PLAN 2. ETASJE

ANSWER
SHEET

99052301
mN 1:100 date 30.08.99 logit or LN
answering LN korr. area A2 new data 08.09.99

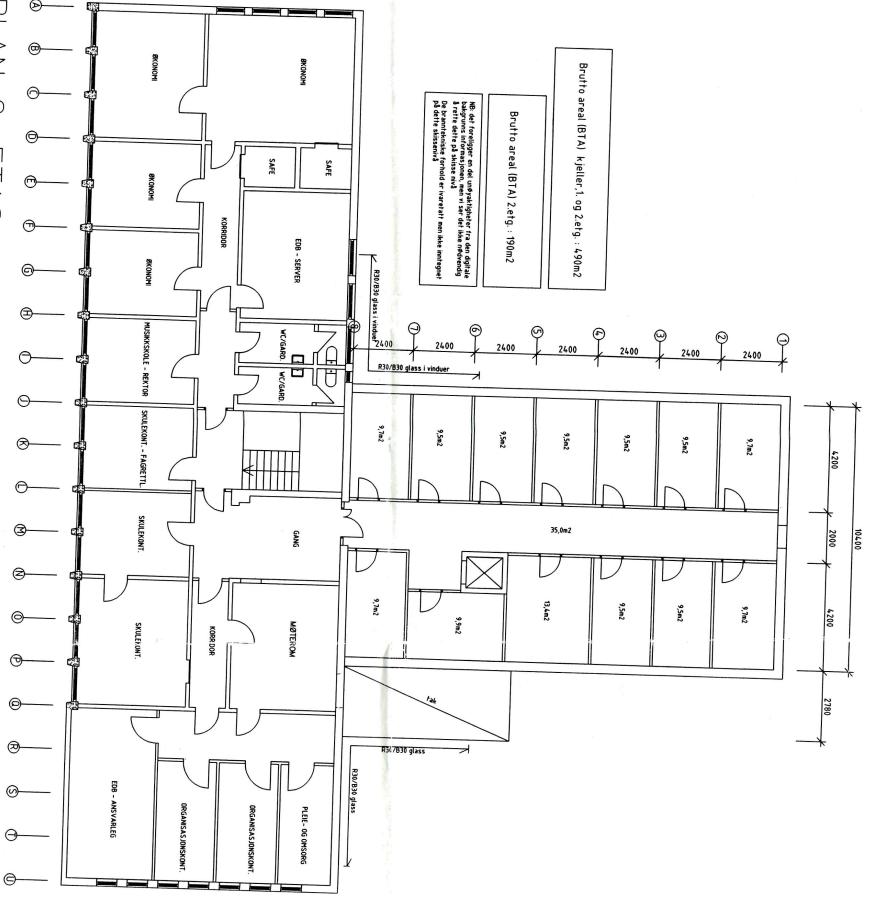
- Det vil være for få toilettet ved deres skisæte løftning
 - De skisseret HMC'en ikke forskriftsmæssige medhensyn til afstanden fra døn til veg.
 - Ø = 1,4 m snusirkel må være imme i åbnettet.
